Mission régionale d'autorité environnementale

**Avis en date du 19 avril 2019
de la Mission régionale d'autorité environnementale d'Île-de-France
sur le projet de construction de logements et d'un groupe scolaire au sein des îlots
B8/B9 de la zone d'aménagement concerté (ZAC) « Parc d'Affaires »
à Asnières-sur-Seine (Hauts-de Seine)**

Synthèse de l'avis

Figure 4 : Extrait de PC4 p.16 de la notice architecturale et paysagère

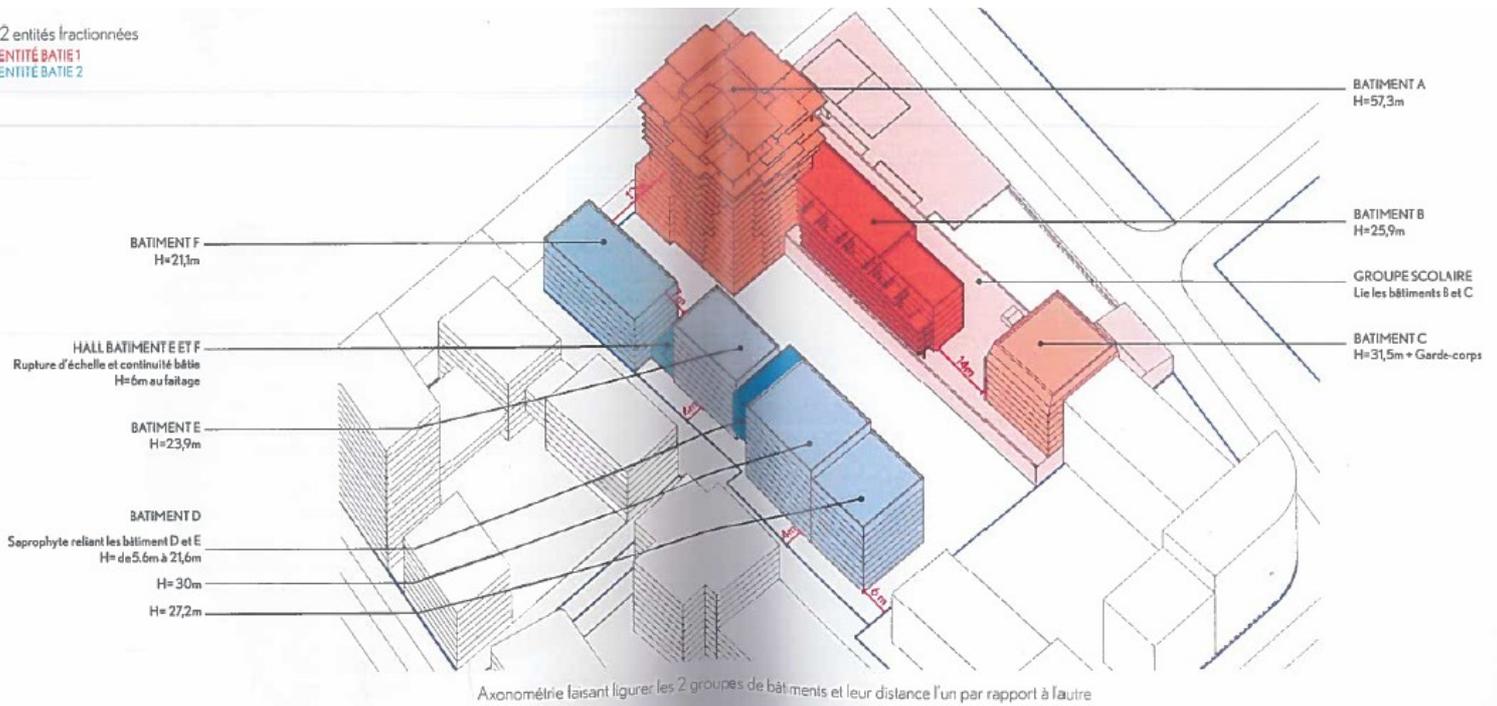
La description du projet permet de comprendre que les lots sont bordés au sud par la rue Louis Armand, à l'est par l'actuelle rue Bernard Palissy (et futur mail), au nord par une venelle piétonne (à créer) et à l'ouest par un lot de bureaux existant (p. 13). Une représentation graphique du projet en perspective est présentée p. 16, mais elle n'est pas assortie d'une légende et le périmètre du projet n'est pas clairement délimité.
